**Speciale N. 126 del 21 Agosto 2020**

DETERMINAZIONE 15.06.2020, N. DPC024/241

Capo VI - L.R. 31/2010 - art. 20: Autorizzazione provvisoria allo scarico dell'impianto di depurazione durante l'effettuazione di lavori ai sensi della L.R. n. 36/2015 e della D.G.R. 468/2016. Impianto in Loc. Praziano del Comune di San Valentino in Abruzzo Citeriore (PE). (POS 38/001 URB).....4

OGGETTO: Capo VI - L.R. 31/2010 - art. 20: Autorizzazione provvisoria allo scarico dell'impianto di depurazione durante l'effettuazione di lavori ai sensi della L.R. n. 36/2015 e della D.G.R. 468/2016. Impianto in Loc. Praziano del Comune di San Valentino in Abruzzo Citeriore (PE). (POS 38/001 URB).

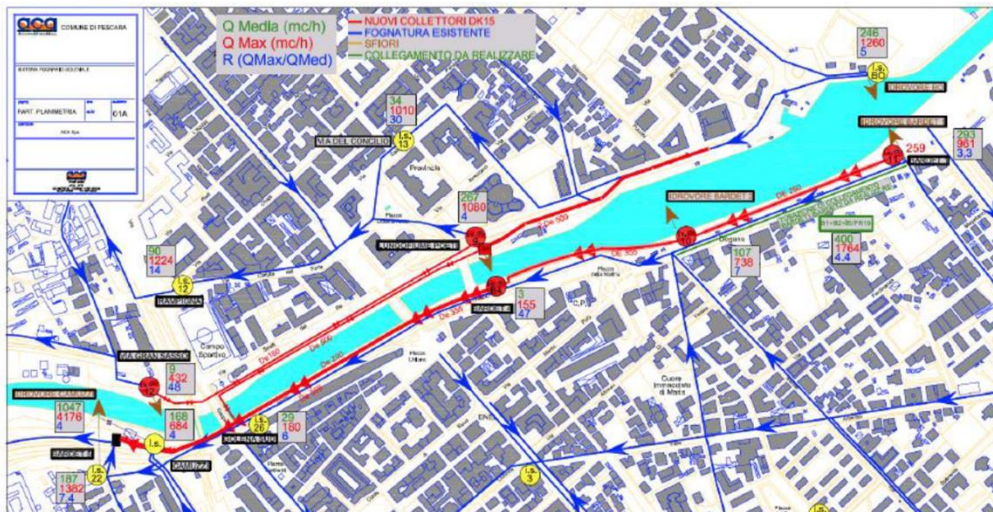
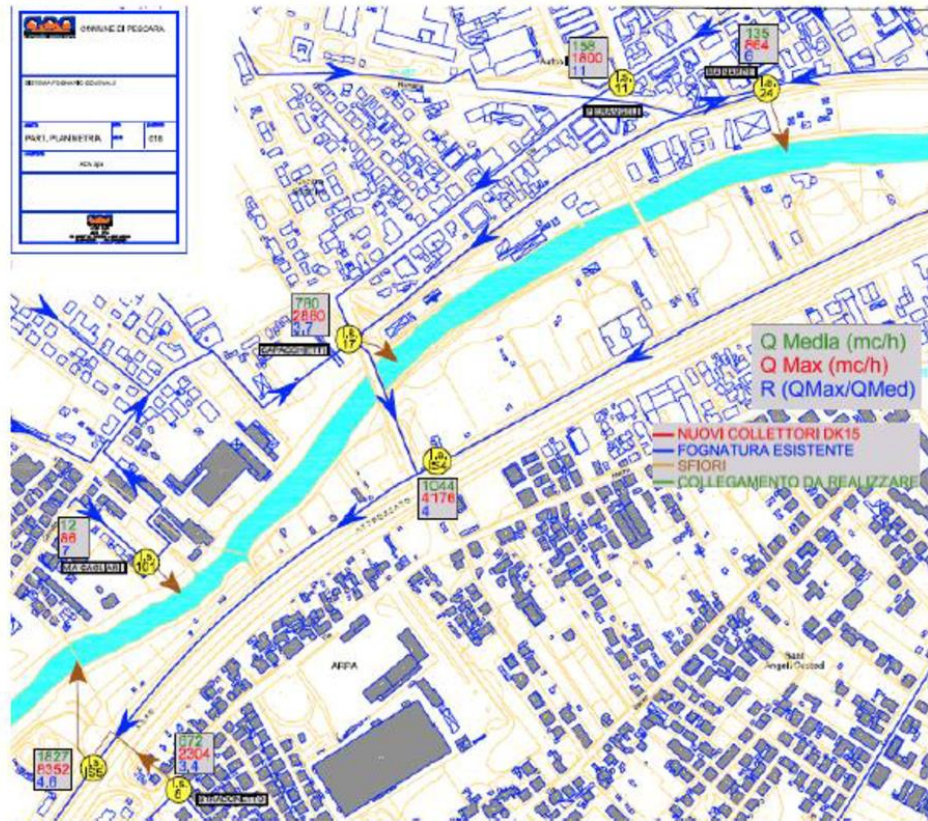
Tutti i sollevamenti della rete fognaria risultano essere censiti ed autorizzati, come riportato dal tecnico, **pertanto, al fine di una corretta comprensione e una facile lettura dell'intero sistema di gestione delle acque**, si riporta in una tabella riassuntiva i sollevamenti esistenti ed alcuni stralci di planimetria dello stato di fatto del sistema fognario esistente.
